SAKSPAPIR

KONSESJONSSØKNAD DALE TRANSFORMATORSTASJON - HØYRINGSUTTALE

NVE sendte 01.10.21 på høyring Statnett, BKK Produksjon og BKK Nett sin søknad om å byggje ein ny transformatorstasjon på Dale. Dagens transformatorstasjon på Dale skal rivast når den gamle står ferdig. NVE skriv i høyringsbrevet at

Figur 1 Oversiktskart stasjon, linjer, deponi, tilførselsvegar og arealbehov

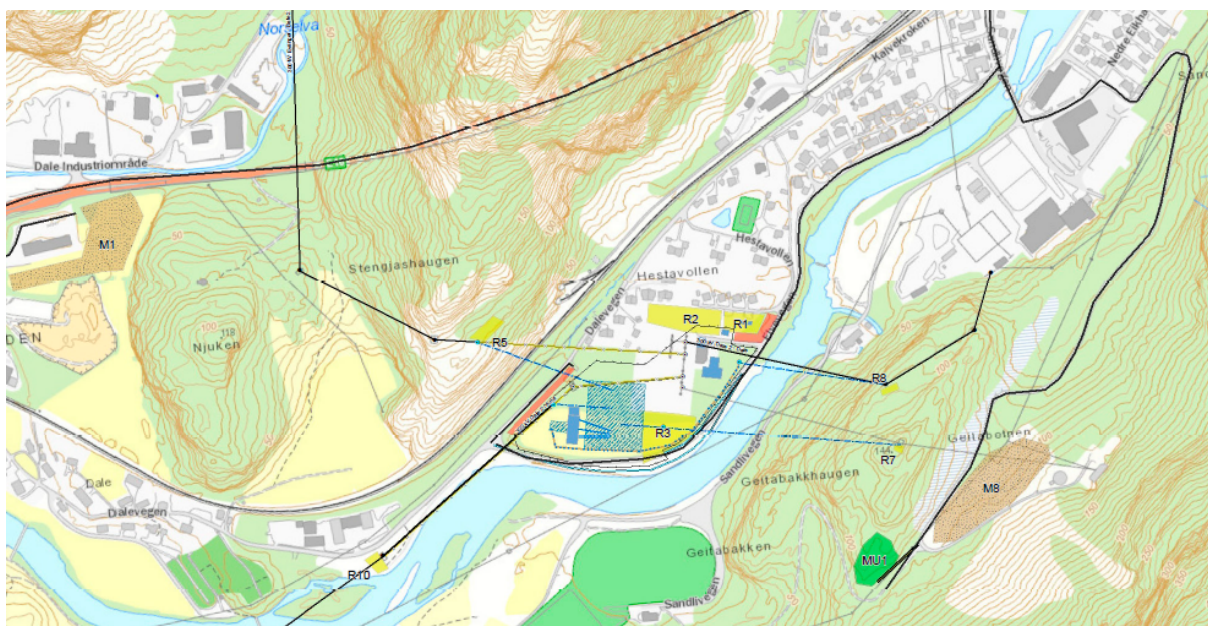
Kommunen har hatt mange innspel og forslag til løysingar til Statnett i høyringsperioden, men kan ikkje sjå at det er gjort endringar i planar eller søknaden så langt. Eit sentralt krav gjeld omsøkt endringar av kommunal veg. Kommunen er vegmynde og vi har bede Statnett gjere greie for korleis krava i veglova skal ivaretakast på kommunal veg før konsesjonsbehandlinga. Statnett hevdar at dette kjem seinare i prosjektet gjennom ein MTA-plan (miljø, transport og anleggsplan).

Tiltaket det her vert søkt om medfører vesentlege og permanente endringar av kommunal veg. Avstandskrav og andre krav knytt til sjølv transformatoranlegget i tillegg til andre krav knytt til forvaltning og flaumsikring av Daleelva, samt generelle avgrensingar i areal, medfører at vegen vanskeleg let seg endre i framtida. Dermed er det avgjerande for kommunen at vegnormalar for utforming av vegen og tilhøyrande anlegg vert fylgd. Det inneber til dømes godkjente løysingar for mjuke trafikantar, for kryss og avkøyrslar og for kommunal bru.

Fleire tiltak er planlagt og det er viktig at Statnett ser på heile vegen, frå krysset Dalevegen/Elvavegen til krysset Elvavegen/ Sandlivegen. Det er viktig å ha ein god einhetleg veg og ein god veggeometri gjennom heile området sidan det vil bli svært vanskeleg å gjere endringar i framtida. Alle tiltak må godkjennast av kommunen som vegmynde.

Statnett må heve deler av kommunal veg som følgje av flaumsikringstiltak mot Daleelva. Utforming av kommunal veg og ny avkøyring til bustadområdet Hestavollen må utarbeidast etter gjeldande vegnormalar. Sidan dette er ei avkøyring mot bustadområde må det også leggjast til rette for at mjuke trafikkantar kan ferdast trygt i området. Konsekvensar av terrengheving, og eventuelle avbøtande tiltak, må kartleggjast før endeleg løysing kan godkjennast.

I tillegg ligg det mykje infrastruktur som VA-leidningar, høgspenn – og andre kablar i vegen. Statnett sine planar må samkøyrast med kommunen sine planar for m.a. gangveg. Tiltaket skal godkjennast av kommunen som vegmynde. Krysset vil verte hardt belasta av massetransport og anna anleggstransport.

I konsesjonssøknaden ligg det inne rundkøyring/snuplass i Sandlivegen. Denne har ikkje godkjent avkøyring til kommunal veg. Ei eventuell framtidig avkøyring må godkjennast av kommunen. Det er antatt at massane i området som er tiltenkt brukt som snuplass ikkje har god nok bereevne for den belastninga som er planlagt. Det er også uvisst om eksisterande infrastruktur (høgspenkablar, VA-leidningar etc.) i bakken vil tåla den planlagde belastninga frå transporten. Snuplassen ligg nært private bustader. Dei vil bli særleg belasta med tanke på støy, støv og trafikk.

Med så stor og ugunstig belastning i forhold til brua sin konstruksjon stiller kommunen spørsmål ved utarbeidd rapport «Bru over Daleelva. Inspeksjon og forsterkningstiltak.». Vaksdal kommune brukar firma med spesialkompetanse for å vurdere tilstanden på kommunale bruer. Kommunen vil be dette firmaet om ei uavhengig vurdering av utarbeidd rapport frå Statnett sin konsulent.

Rekkverket mellom køyrebana og gangfeltet er svært svakt og ikkje i samsvar med dagens krav. Sporingsanalyse tyder på at delar av rekkverket må fjernast for å gje plass til massetransporten. Dette vil auke risikoen for uønska hendingar mellom transporten og mjuke trafikkantar, spesielt skuleelevar som går til og frå Turbinen. Brua sin konstruksjon reduserer sikt lengda betrakteleg, noko som vil vere eit problem for den planlagde transporten.
